NÁVRH NA ZMĚNU STAVBY

Stavba: Výstavba nové vozovny Hloubětín - etapa II., III., IV.

2

OBJEKT: so	Číslo (pod) objektu: 306 VON	Název: přeložky kanalizací
Popis změny: Změna geologických poměrů při ražbách SO 307 a SO 306.		
Zdůvodnění změny: Při ražbě - provádění stavebního objektu 307 - hloubení jam hornickým způsobem a při realizaci stavebního objektu 306 - přeložky kanalizací byly zastiženy výrazně tvrdší horniny, než předpokládala zadávací dokumentace. Tento stav byl posouzen spol. INGES s.r.o. zastoupeným RNDr. Hrdinou, který nově zařídil těžitelnosti hornin v daných stavebních objektech - viz příložená nálezořá zpráva RNDr. Hrdiny ze dne 15. 3. 2023 (Příloha č.1). Oproti předpokladu stanoveném v zadávací dokumentaci (Příloha č.2), kde je stanovena třída I. pro navážky a kvartérní vrstvy a třída II. pro horniny předkvartérního podkladu dle ČSN 73 6133, je skutečná třída těžitelnosti hornin: Šachta 40 hloubka 5,5m: dle ČSN 73 1001 (736133) R5 -R4, dle obtížnosti rozpojování a dle TP 76 př.č.1 II. až III. třída, dle ČSN 733050 třída 4-5 Šachta 41 hloubka 5,5m: dle ČSN 73 1001 (736133) R4, dle obtížnosti rozpojování a dle TP 76 př.č.1 II. až III. a III. třída, dle ČSN 733050 t

dokumentace foto

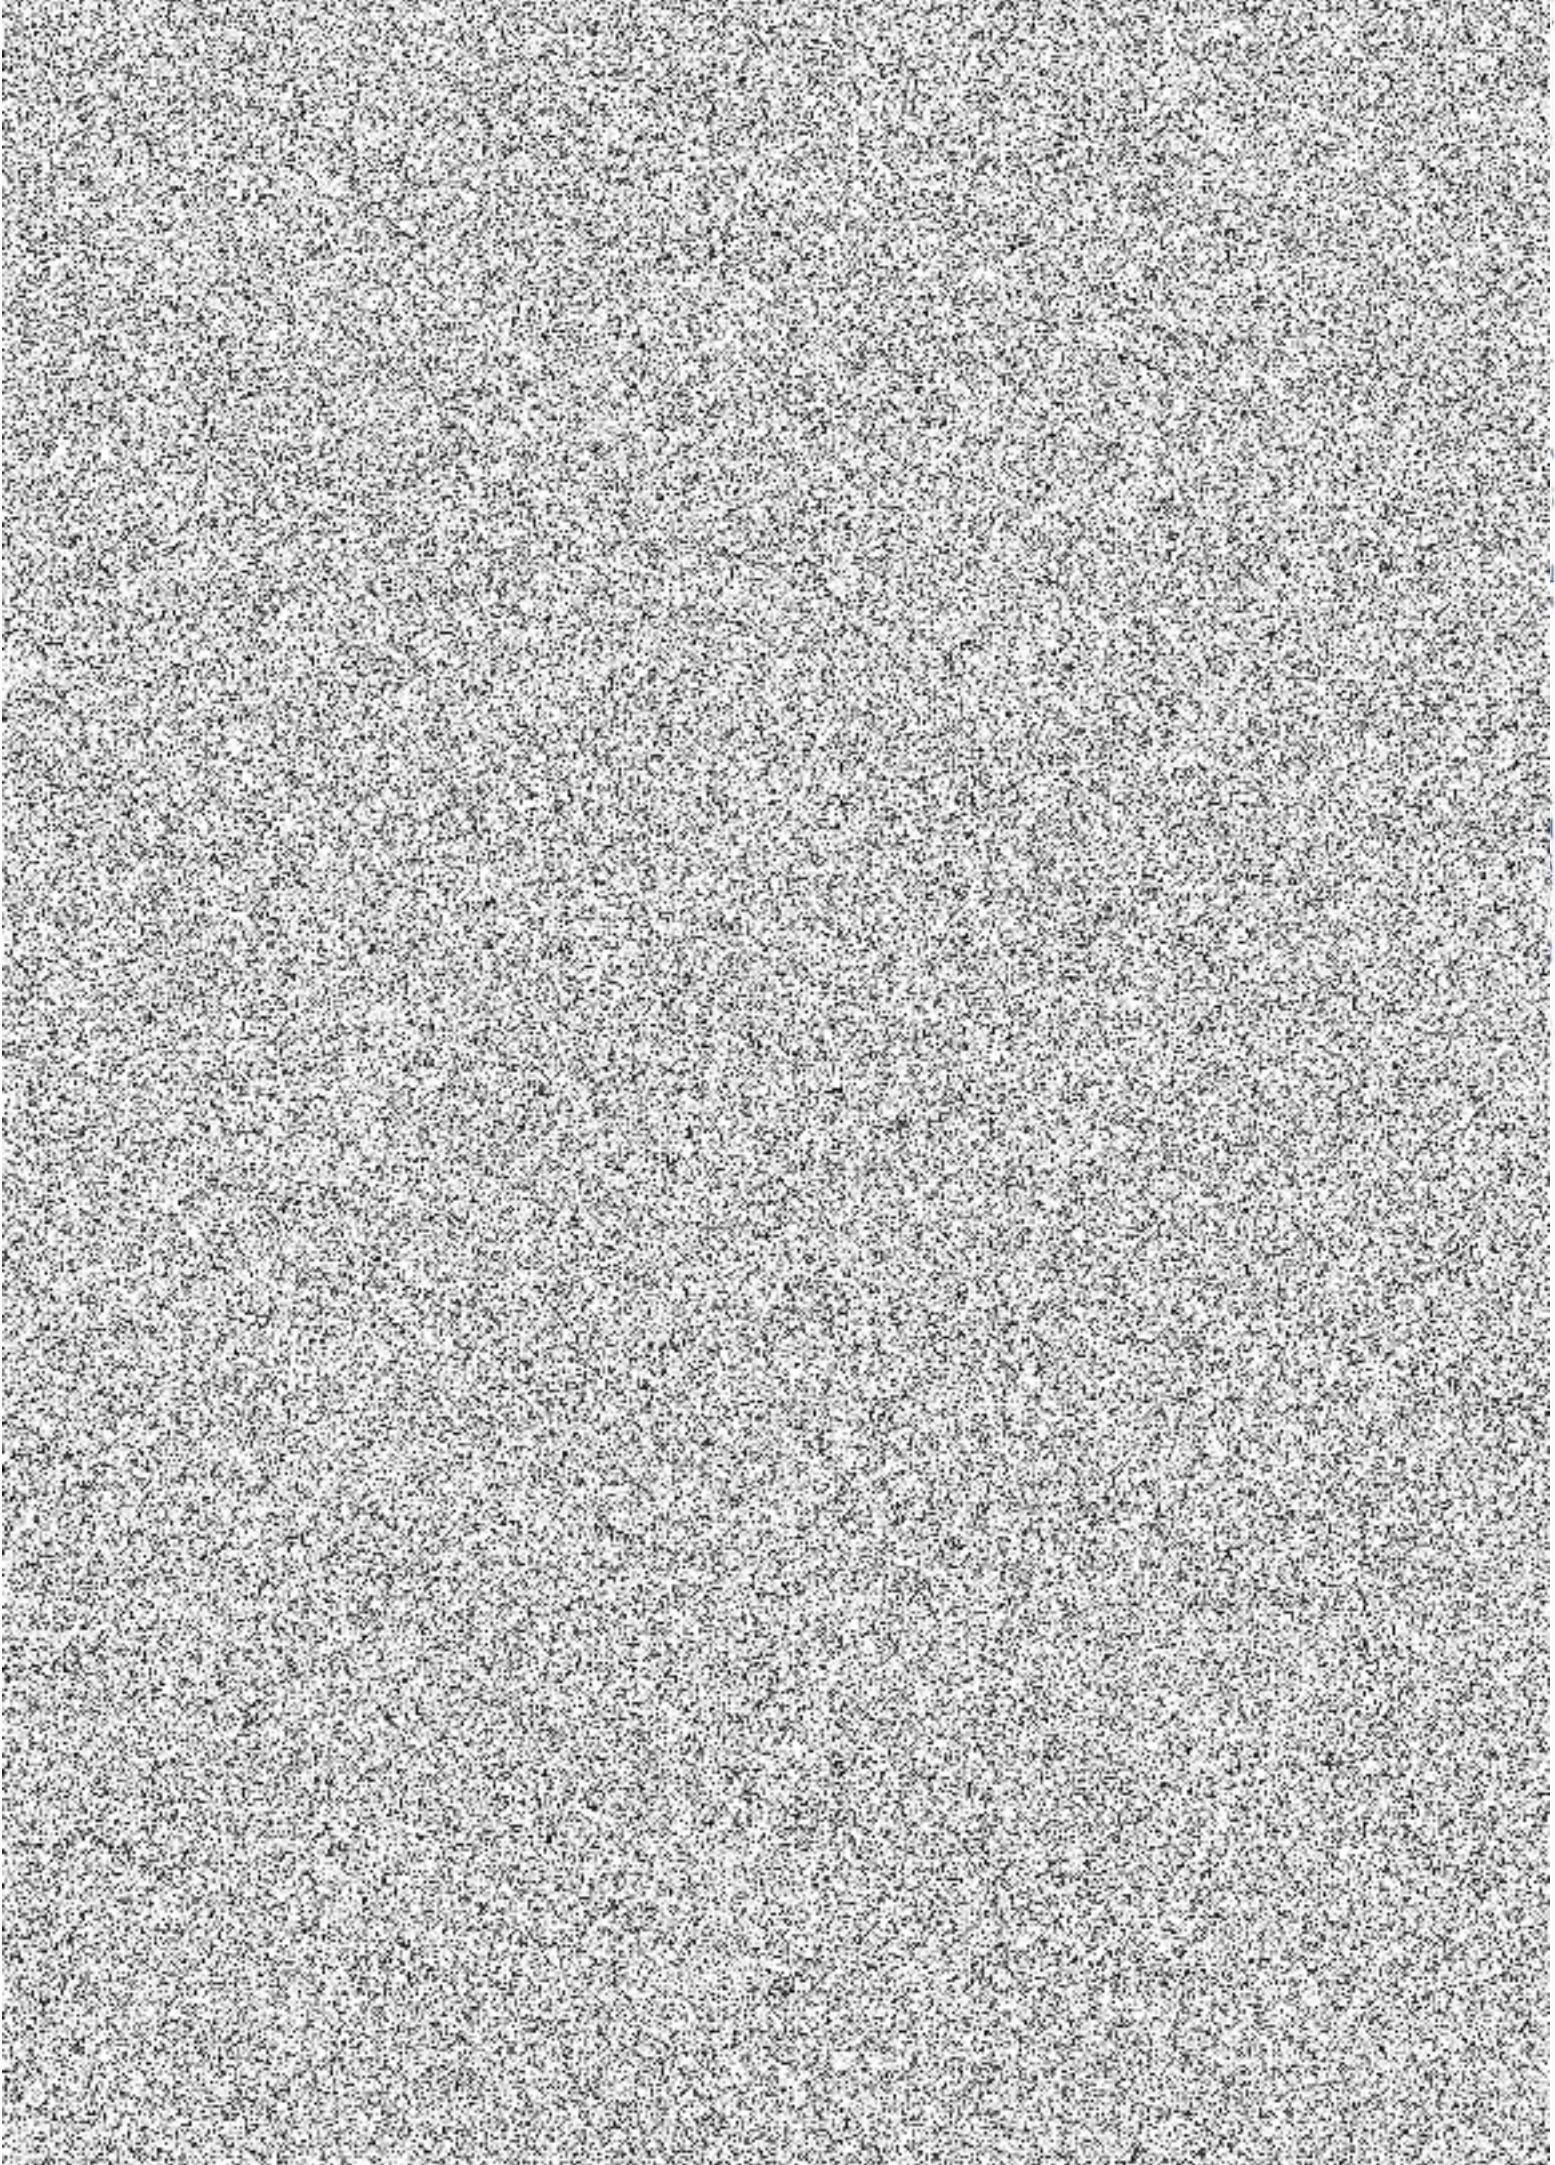
Dne 15.3.2023 byl provedena
prohlídka šachet 40, 41, 42 ze kterých
budou provedeny protlaky gravitační
katalogizace. Prohlídka provedl ing. geolog
z f. INGÉS s.r.o., RNDr. Hudina

šachta 40 - z část staveniště

- zastizeny břidlice střípkovité
až vrstevnatě kusovitě rozpádlé
srdé, některé rukou obtížně lžma-
telné, kladivem rozbitelné

šachta 41 - střed staveniště

- břidlice převážně kuso-
vitě vrstevnatě rozpádlé,
navětrové, srdé, kusy až 8cm

šacht 42 - východ staveniště

- břidlice a prachovce
kusovité vrstevnatě rozpá-
dové, vrstvy až 10 cm, navětrává,
sedá
